## 前回の審査会議(平成30年8月31日)等における指摘事項に対する申請者の回答

② 温度測定トレンド(炉内温度・炉出口温度約950°C)

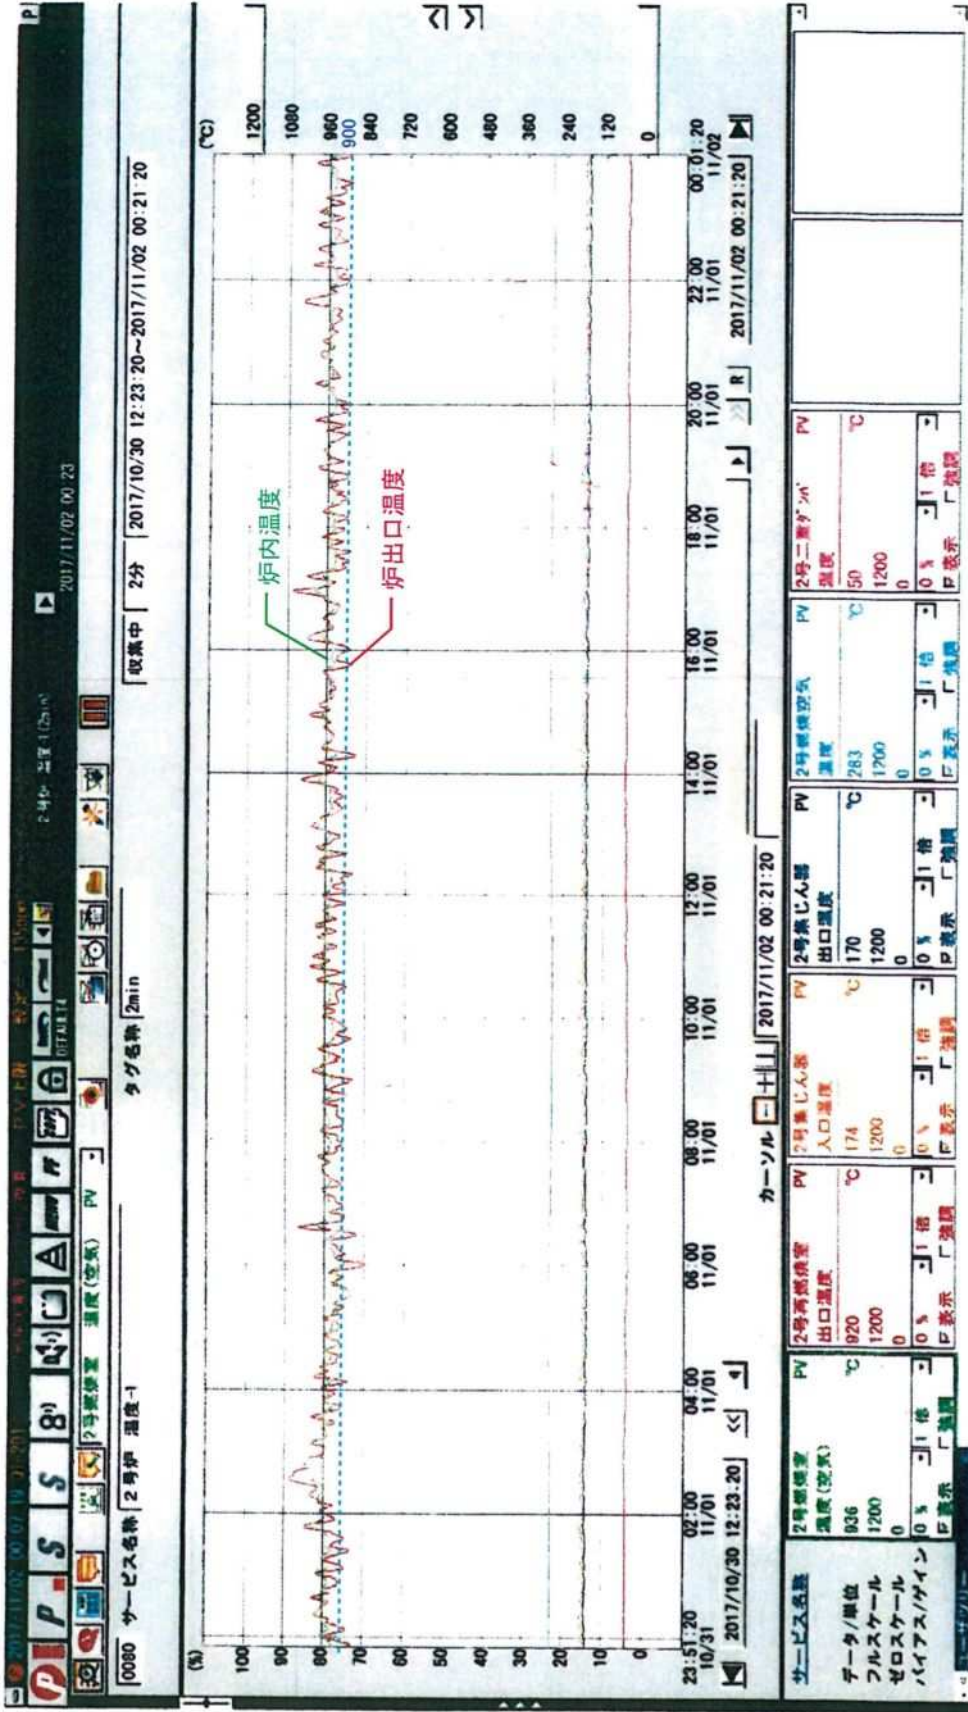
番号	項目	指摘事項	申請者の回答
1	焼却施設の構造に関すること	<p>(二次燃焼室ガス滞留時間について)</p> <p>① 焼却炉・ガス冷却室組立図(図面番号T-2588)に二次燃焼室の範囲が明示されていない。また焼却炉・ガス冷却室構造図に二次燃焼室の吹き込み位置が明示されていない。</p> <p>② 容量計算書において、二次燃焼室ガス滞留時間はガス温度950℃で計算されているが、炉内の排ガス温度分布上、950℃よりも高温となる部位もあると考えられ、その場合滞留時間が短くなるが問題ないか。</p>	<p>① ご指摘の内容を各図中に明示しました。焼却炉・ガス冷却室組立図(図面番号T-2588)は別添1を、焼却炉・ガス冷却室構造図は別添2を参照願います。</p> <p>② 炉内で排ガスが局所的に950℃よりも高温となる部位もあると想定されますが、炉出口温度は950℃以下となるよう水噴霧および冷却空気により制御しており、二次燃焼室内の平均ガス温度としては950℃と考えて計算しています。廃掃法の技術基準である800℃以上2秒以上滞留に対し温度的に余裕を持たせており、実績上も適切な温度設定と考えております。</p>
上記に関する審査会議(平成30年8月31日)での指摘事項と回答			
		<p>容量計算書のとおり炉出口温度が950℃であれば、その上流ではガス温度が高いと思われる。その温度を考慮した計算とするか、容量計算書の記載を平均温度とするか、検討すること。</p>	<p>炉内温度及び炉出口温度は、炉出口温度計よりも上流側にある二次燃焼室内に設置した炉内温度計で測定した温度を読み取り、水噴霧量および冷却空気量を調節することにより制御しています。実運転では、炉内温度を950℃に制御することにより、</p> <p>① 炉内温度が950℃から炉出口に向かって徐々に低下する場合</p> <p>② 炉内温度・炉出口温度ともに950℃に維持される場合</p> <p>など、その時の燃焼状態によって炉内の温度分布は変化します。実運転における①②それぞれの温度測定トレンドを、添付資料1、2のとおり添付しますので参照願います。いずれの場合も、炉内温度及び炉出口温度が平均して950℃以下となるため、滞留時間が2秒を切ることはありません。<u>容量計算書の二次燃焼室出口温度という表記は、二次燃焼室内設定排ガス温度と修正します。</u></p>

① 温度測定トレンド(炉内温度約950°C・炉出口温度約900°C)

実績プラント炉構造図

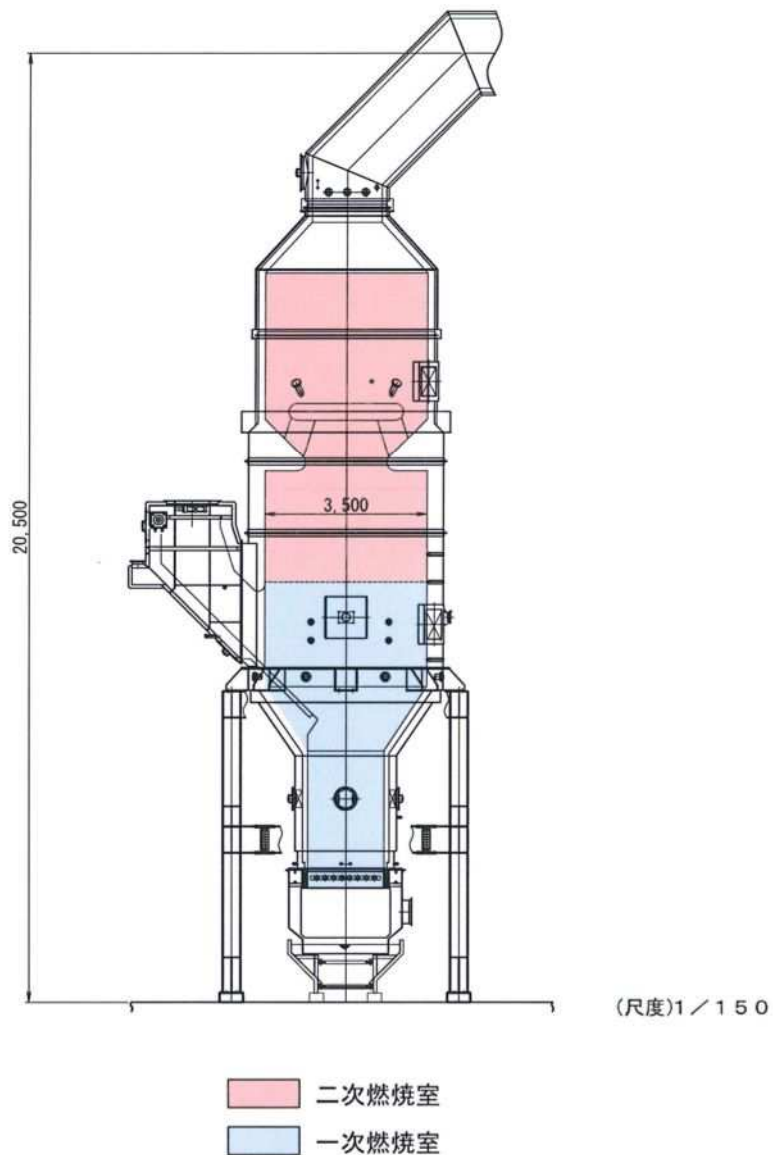
番号	項目	指摘事項	申請者の回答
6	稼働実績	比較的新しい装置の場合、運転実績をフォローすることにより装置のトラブルが発生しているか否か確認したいため、実績を示してほしい。実績と合わせて、感染性廃棄物を処理している類似プラントの炉構造図を提出してほしい。	納入実績は別添3を参照願います。 類似プラントの炉構造図は別添4を参照願います。
上記に関する審査会議(平成30年8月31日)での指摘事項と回答			
		提出された納入実績表No.2の炉構造図は、本申請の炉と比べて高さが高く(高架煙道中心の高さで納入実績No.2は19,500mm、本申請は18,800mm)、特殊整流装置上部の空間も大きい。本申請では建屋の制限で炉の高さを低くしたということはないか。 最近の実績の炉構造を確認したいため、納入実績表No.24、No.26の炉構造図を提出してほしい。	納入実績表No.2の焼却炉は、本申請よりも処理能力や処理物低位発熱量が大きいため炉容積も大きく、結果的に高架煙道の高さが高くなっています。特殊整流装置の位置については、現在に至るまでの設計検討の結果、装置上部の空間よりも、下部の空間を確保することが、燃焼上、より重要と考慮して決定しています。(特殊整流装置の目的は、ガスの混合・攪拌もありますが、主目的はガスの整流にあります。ガスの混合・攪拌については、燃焼空気の吹き込み方を工夫し、旋回流を生じさせることにより促進させます。) 本申請では、焼却炉は屋外に設置しており、建屋による高さの制限はありません。  納入実績表No.24及びNo.26の炉構造図は、添付資料3、4を参照願います。

納入先：〇社（納入実績表No.24）  
 処理物：産業廃棄物  
 処理能力：46.29 t / 24h  
 炉容積：89.5m<sup>3</sup>（二次燃焼室 54.5m<sup>3</sup>）  
 滞留時間：2.01秒（排ガス温度 950℃）
